**Verslag huishoudelijke elektrische installatie op laagspanning en zeer lage spanning****Algemeen:**

Referentie: 004-20260127-03	Datum controle: 27/01/2026
Keurder: 004

Eigenaar: Onbekend	EAN-code: 541448820055108797
Adres installatie: Camille Van Camplaan 11, 3080 - Tervuren	Nummer teller(s): 1sag3100214676
Distributienetbeheerder installatie: Fluvius	
Datum uitvoering installatie:	☒ Vóór 01/10/1981 ☐ Tussen 01/10/1981 en 01/06/2020 ☐ Vanaf 01/06/2020
Type:	☒ Wooneenheid ☐ Niet-huishoudelijk ☐ PV ☐ Batterij ☐ Laadpaal

☐ 6.4 (Gelijkvormigheidscontrole voor ingebruikname)
☐ 6.4 (Belangrijke wijziging/uitbreiding)
☐ 6.5 (Controlebezoek)
☐ 8.4.1 (Controlebezoek van een oude installatie voor de verzwaring van de aansluiting op het openbaar distributienet)
☒ 8.4.2 (Controlebezoek van een oude installatie bij verkoop)
☐ 8.4.3 (Vrij controlebezoek van een oude installatie)
☒ Afwijkende beschikkingen (Boek 1) toegepast
☐ Herkeuring op het verslag

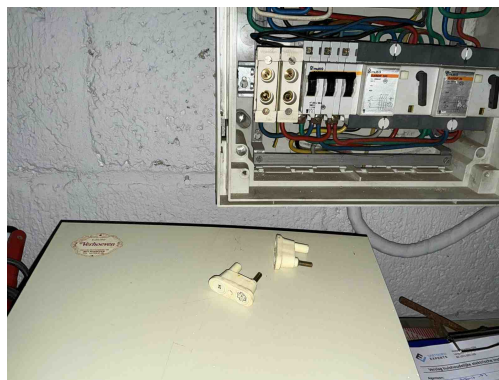
B17 - De voedingsspanning is niet op elk bord vermeld (Boek 1: 3.1.3.3).

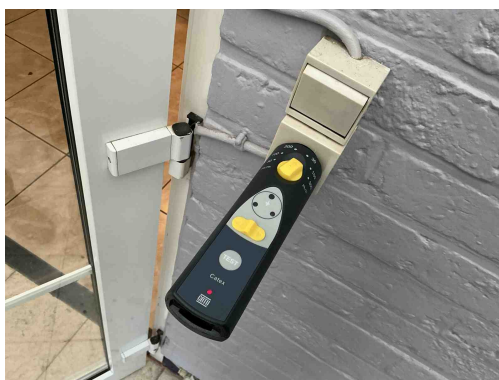
T21 - Het elektrisch materieel is niet geplaatst volgens de voorschriften van de fabrikant/ regels van goed vakmanschap . (Boek 1: 1.4.1.3)

het gebruik van een differentieel van het type AC is verboden

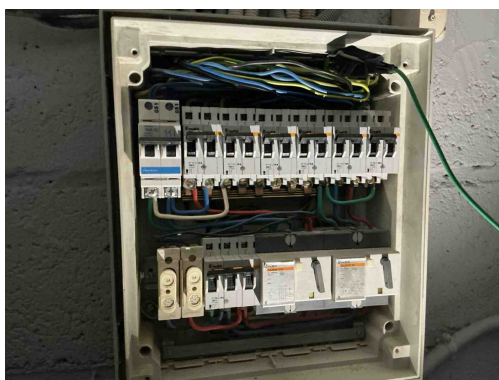
A16 - Er is geen continuïteit van de beschermingsgeleider van de contactdoos (Boek 1: 5.4.3.4).
